Asunto: Solicitud de prórroga contrato 189-DISANEJC/CENACARM-2022

Asunto: OFICIO DE RELACION DE NOVEDADES, PROCEDIMIENTOS SOLUCIONES Y SOLICITUD DE PRORROGA

Referencia: "CONTRATO DE OBRA No. 190-DISANEJC / CENACARM - 2022 SUSCRITO ENTRE LA MINISTERIO DE DEFENSA NACIONAL – DISAN – CENTRAL ADMINISTRATIVA Y CONTABLE REGIONAL ARMENIA Y CONSORCIO EIPER, CUYO OBJETO ES: "CONTRATAR EL MANTENIMIENTO A TODO COSTO Y REPARACIÓN DE LAS INSTALACIONES DEL ESTABLECIMIENTO DE SANIDAD BAS08 UNIDAD CENTRALIZADA ADMINISTRATIVAMENTE POR LA CENTRAL ADMINISTRATIVA Y CONTABLE "CENAC" ARMENIA

Referencia: CONCEPTO TÉCNICO REMODELACIÓN DE CUBIERTA DEL BLOQUE DE SANIDAD 08

Imagen 7: Estado actual de estructura metálica de apoyo de cielorraso e instalaciones.

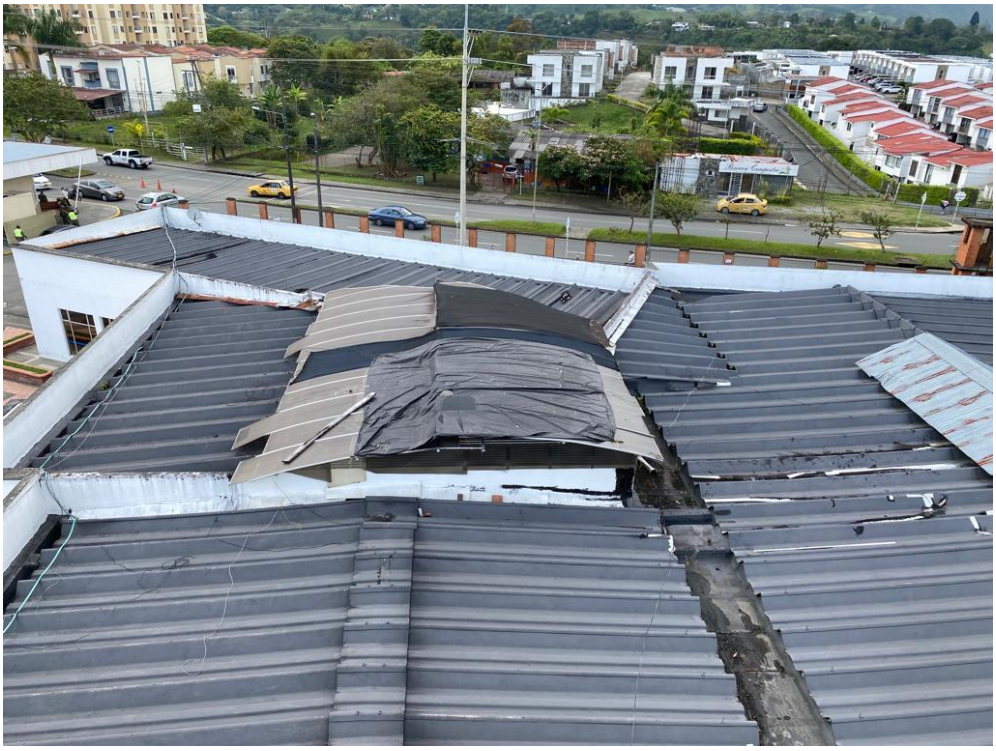
4. Se debe evitar definitivamente intervenir la estructura metálica actual, pues esta es totalmente independiente a la cubierta y sirve como soporte para todas las redes de comunicaciones, aires acondicionados, iluminaciones, cielorraso y demás elementos de operación diaria del edificio. Adicionalmente, esto generaría sobrecostos importantes y un cambio en el alcance del actual contrato. Aunque si en el proceso de ejecución se encontrasen señales evidentes de desgaste en alguno de estos elementos deben reemplazarse por elementos iguales o de mayor resistencia.

Imagen 8: Separación máxima de perfiles metálicos para apoyo de cubierta liviana.

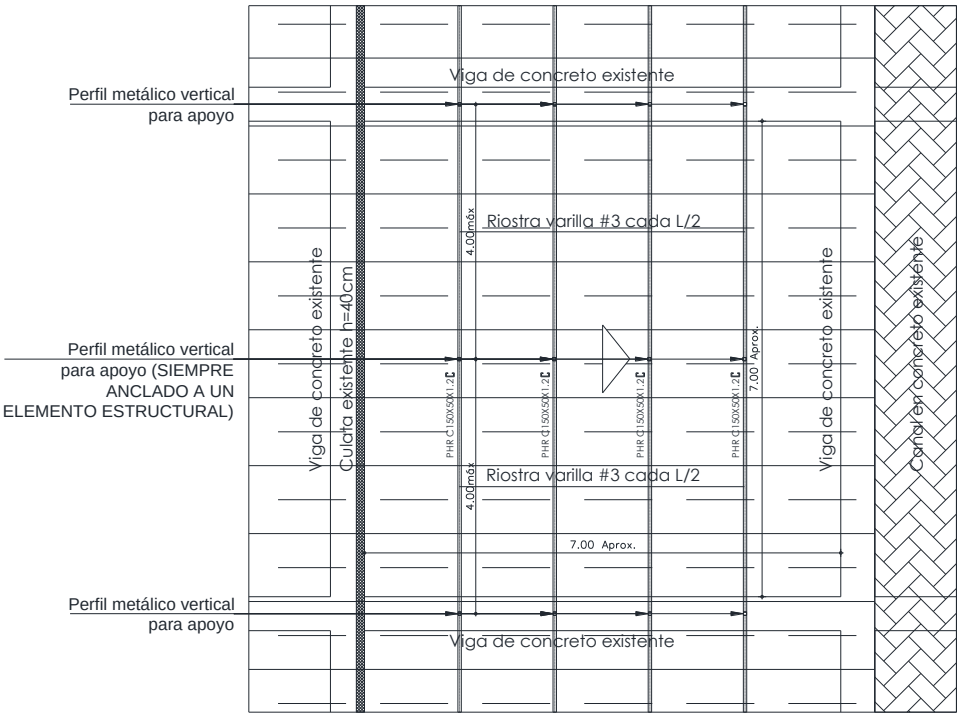
5. Se debe garantizar de esta misma forma que la separación máxima de apoyos en el sentido perpendicular a la caida de agua sea menor a 1.40m. como se muestra en la imagen 8.

PLANTA DE CUBIERTA PROPUESTA ESTRUCTURAL PRELIMINAR

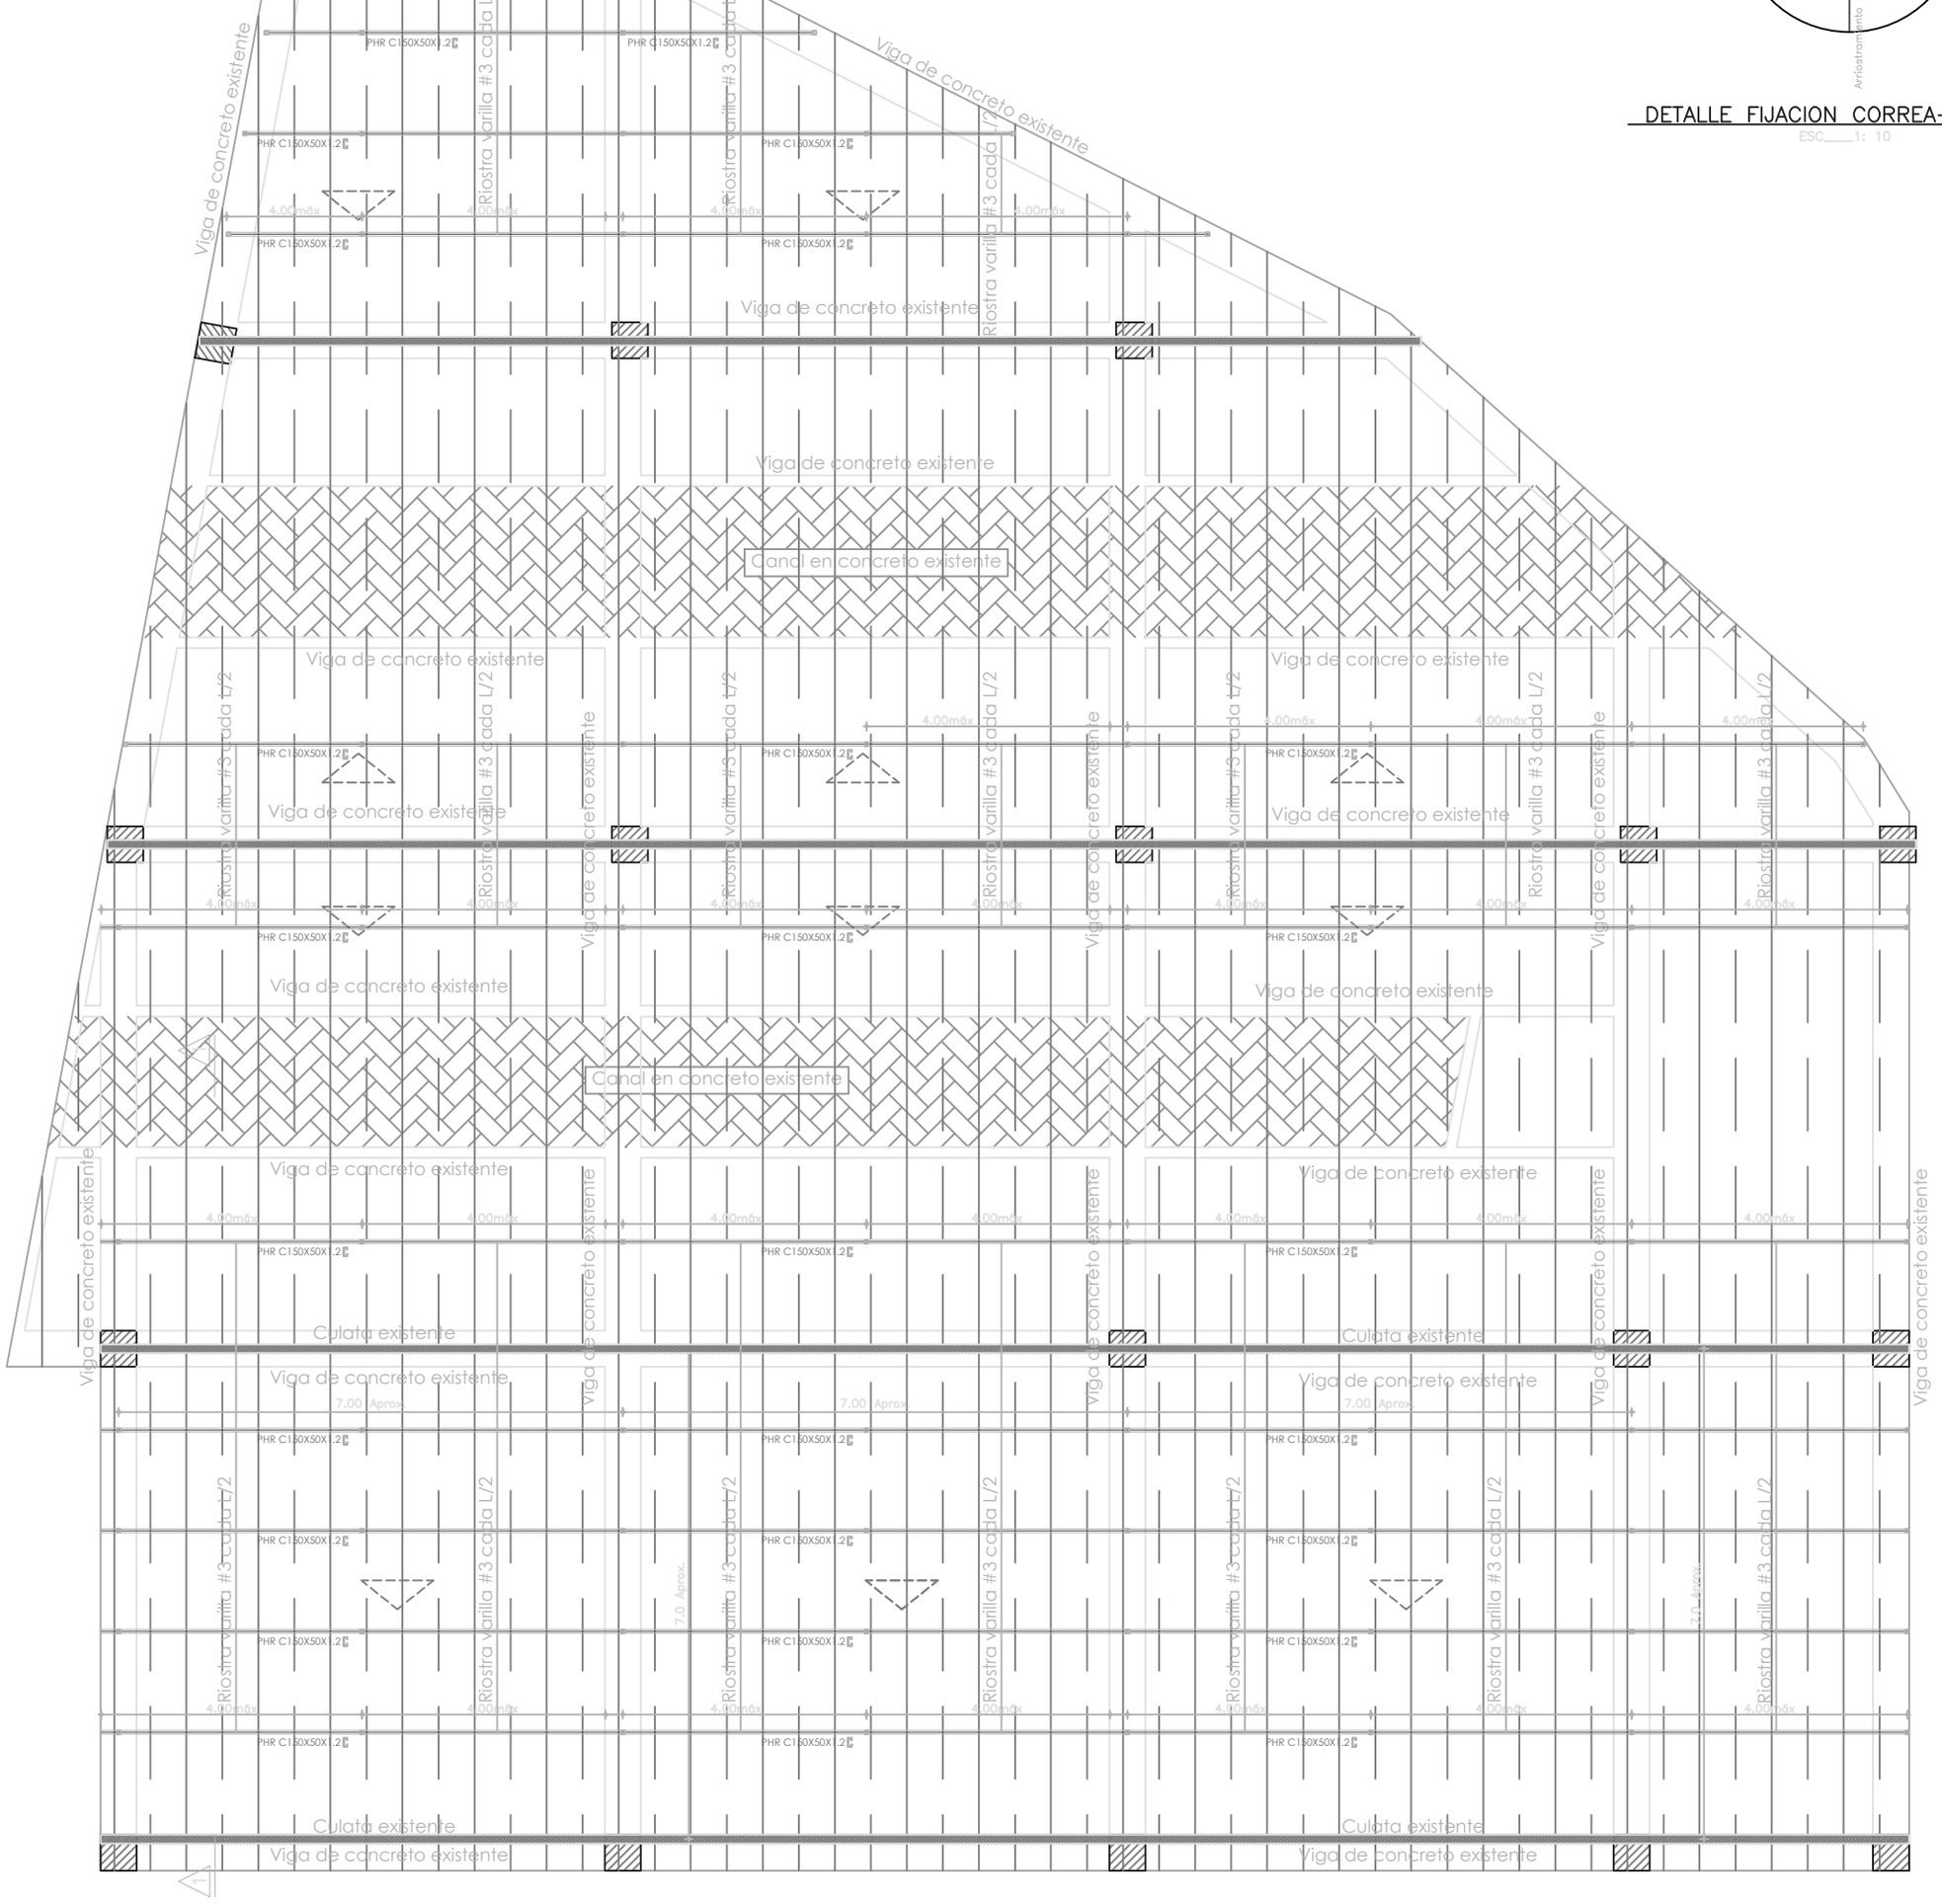
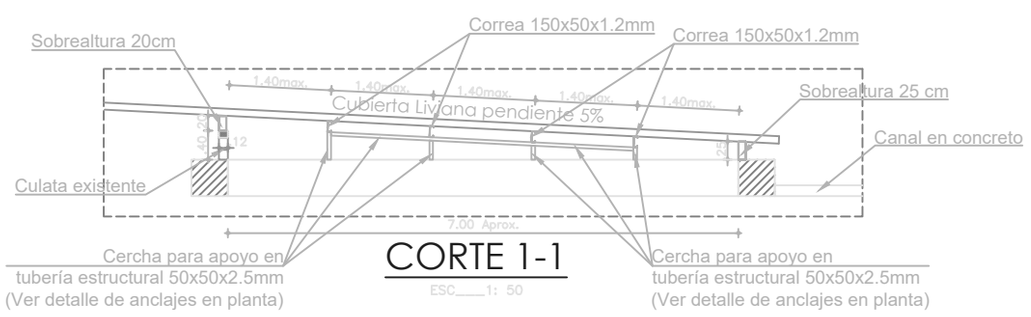
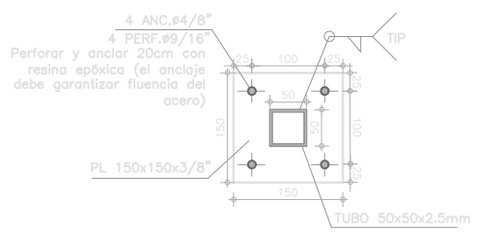
7. Se incluye PLANO ESTRUCTURAL PRELIMINAR con detalles estructurales para la estructura de cubierta.
